改善箇所説明図

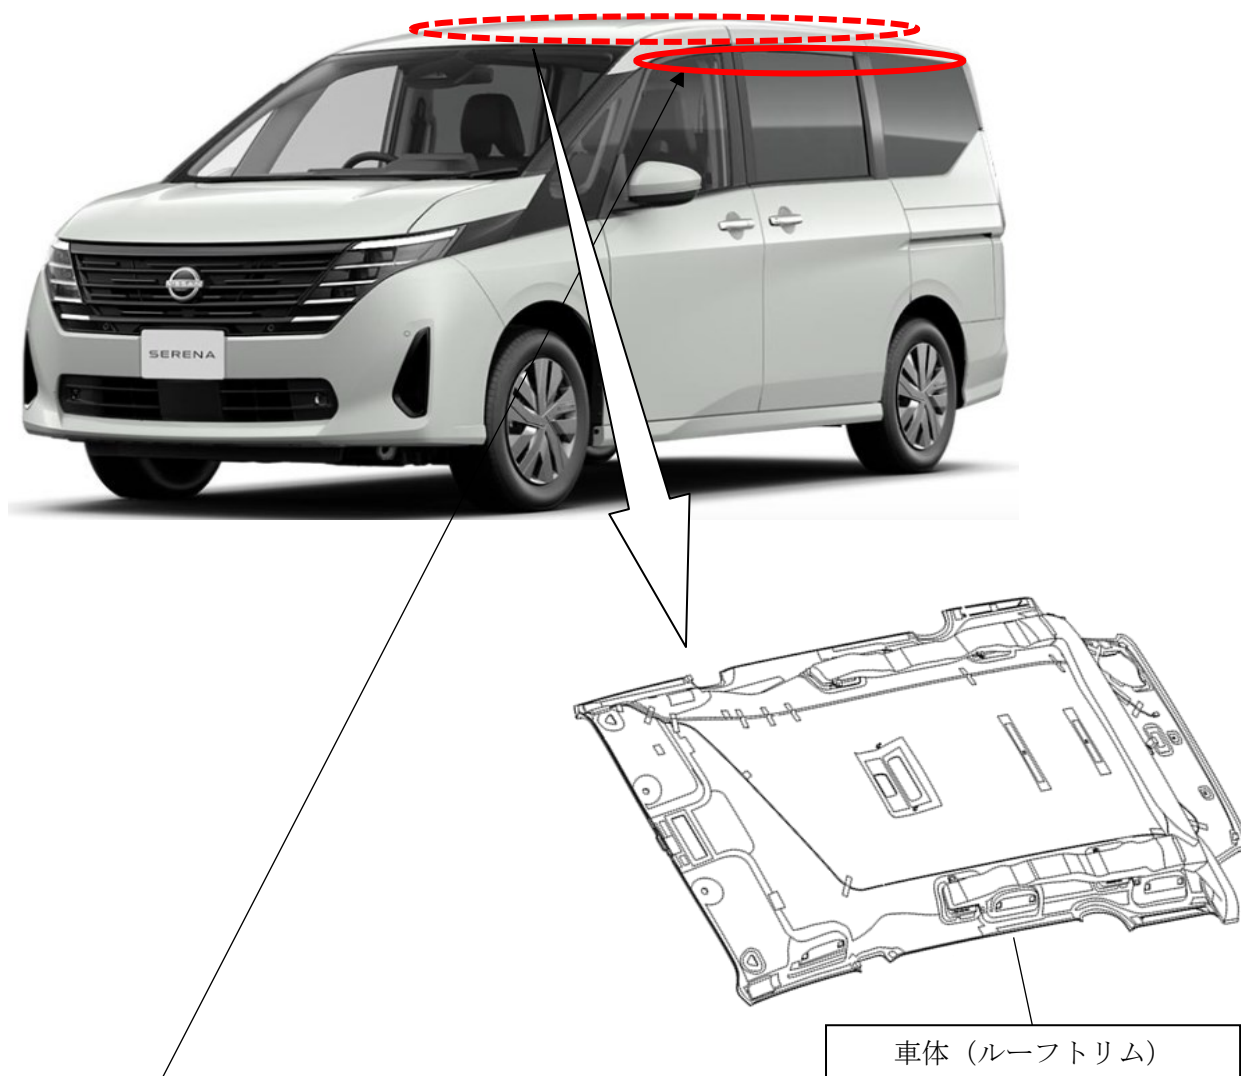
基準不適合発生箇所

ルーフトリムにおいて、成形設備の設定が不適切なため規格より厚みがあるものがある。そのため、ルーフトリム裏側に取り付けられているカーテンエアバッグが正常に展開しないおそれがある。

改善の内容

全車両、ルーフトリムを良品へ交換する。

識別：赤色のシールをモデルナンバープレートの右横に貼り付ける。
